Deel <b>P400</b>	Groep <b>88</b>
Betreft <b>RAW-schakelaar bij auto's met SRS</b>	NO. <b>NL409</b>
	Datum <b>121094</b>

## Service Bulletin

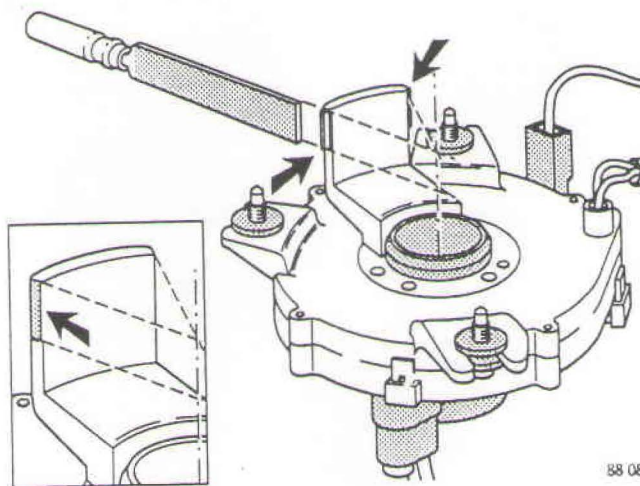
Bij auto's welke zijn uitgerust met SRS, kan het voorkomen dat de RAW-schakelaar niet in de 0-stand terugkomt.

Dit wordt veroorzaakt door een verkeerde vorm van de flens op de SRS contactunit.

Door de flens op de SRS contactunit in de juiste hoek te vijlen kan deze klacht verholpen worden (zie tekening).

Vanaf de volgende chassisnummers is de SRS contactunit in productie aangepast.

440/460 ch.nr. 611705

480 ch.nr. 590483
